発電用原子炉施設に係る特定機器の 設計の型式証明申請

設置許可基準規則への適合性について (第16条関連)

2020.12.15

三菱重工業株式会社

● MSF-24P型の収納物の収納条件(17×17燃料)

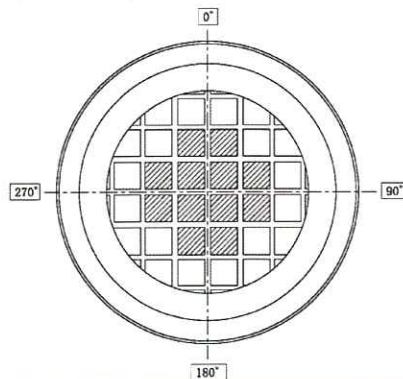
| No. | 受領日 | コメント内容 | 該当条文 | コメント回答 | 対応状況 |
|-----|--------------------|---|------|--|---------------|
| 3 | 2020/6/8 審査会合 | 17×17燃料と15×15燃料の同一キャスクへの混載について説明すること。また、A型とB型の混載について整理して説明すること。 | 16条 | 17×17燃料と15×15燃料は同一キャスクに混載しない。また、A型とB型については同一キャスクに混載する。安全評価(臨界防止、遮蔽、除熱、閉じ込め)では、17×17燃料及び15×15燃料でそれぞれ厳しい条件となる燃料(48,000MWd/t型(A型)を代表燃料として設定しており、安全評価は、A型とB型を混載することを包絡した評価条件としている。 | 次回審査会合で説明予定。 |

(注) 本表に示す17×17燃料とP.8に示す15×15燃料はMSF-24P型に混載しないが、48,000MWd/t型と39,000MWd/t型、及びA型とB型は区別なく混載可能である。MSF-24P型への配置上の制約は下のとおり。
